BOURÁNÍ PODLAH V 1.PP – POŠKOZENÍ ROZNÁŠECÍ DESKY

V rámci bouracích prací v suterénu (1.PP) byl zjištěn rozpor mezi předpoklady projektu a skutečným provedením podlah. V prostoru pod mázhauzem je podlahová deska součástí statického zesílení objektu provedeného v roce 1965. Vybourána byla na několika místech část této desky včetně armatury.

Rozsah plně nebo částečně vybourané desky ke dni 23.1.2023

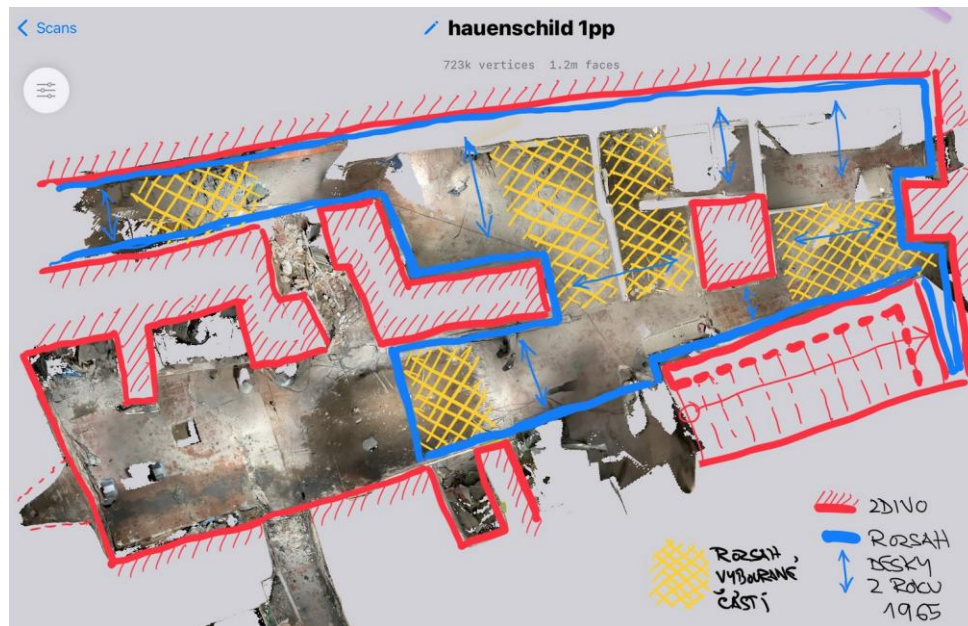
Je nezbytné a nutné okamžitě obnovit funkci vybourané zesilující desky!

Výkres statické sanace roznášecí deskou z roku 1965, dohledáno investorem v archivu a dodáno 24.1.2025

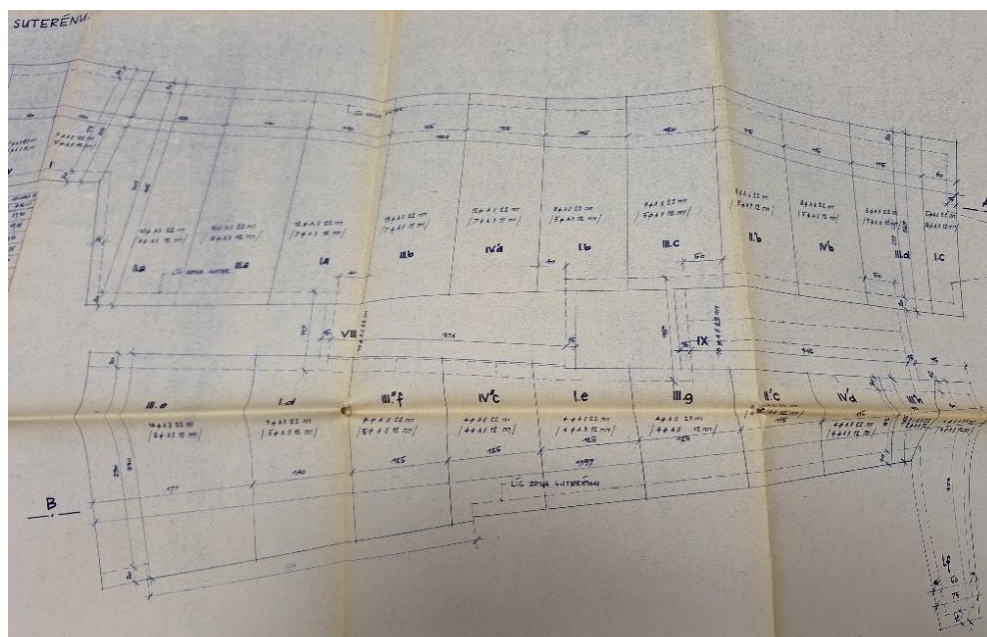
Obnovení desky je nutné v plném rozsahu původní plochy se zachováním ekvivalentního vyztužení. Deska musí přenášet nejen ohybové momenty, ale i smykovou sílu – nestačí proto pouhé vlepení odřezaných prutů a dobetonování ubouraných částí, je nutné zajistit i působení betonu ve smyku.

Jako vhodný způsob provedení se tak jeví zopakování postupu z roku 1965, tj vybourání pásů po jednotlivých záběrech (viz níže uvedený výstřižek z dokumentace), vyčištění drážky v patě zdiva, umístění armatury a následně betonáž – viz dále.

1. Práce budou prováděny po záběrech šířky maximálně 1,2 m
2. Odstranění zbytků vybourané desky na úroveň terénu, vyčištění drážky v patě zdiva od betonu. Hloubka drážky ve zdivu 200 mm.

3. Zdůrazňuji výše uvedenou nutnost zachování funkce drenáží pod podlahou!
4. Tloušťka desky nejméně 250 mm, horní líc dle zachovávané konstrukce (tj. stejně jako stávající železobetonová deska **bez dlažby**)

5. Vyztužení při **horním povrchu** betonářskou výztuží B500, pruty $\text{Ø}20$, osová vzdálenost 150 mm. Rozdělovací výztuž $\text{Ø}12 / 250$ mm. Směr hlavní výztuže kolmo na zdi, zataženo do drážky ve zdivu. Rozdělovací výztuž rovnoběžně se zdi.

6. Beton třídy pevnosti C20/25 XC2. S ohledem na rychlejší nárůst pevnosti a s tím spojené urychlení prací bude použit beton C30/37. Před prováděním sousedního záběru (tedy zejména vysekání drážek v patě zdiva) bude nejdříve po 5 dnech aktuální pevnost hotové části betonu zkontrolována odrazovým tvrdoměrem (Schmidtovo kladivo). Požadována je dosažená pevnost odpovídající uvedené třídě betonu C20/25.
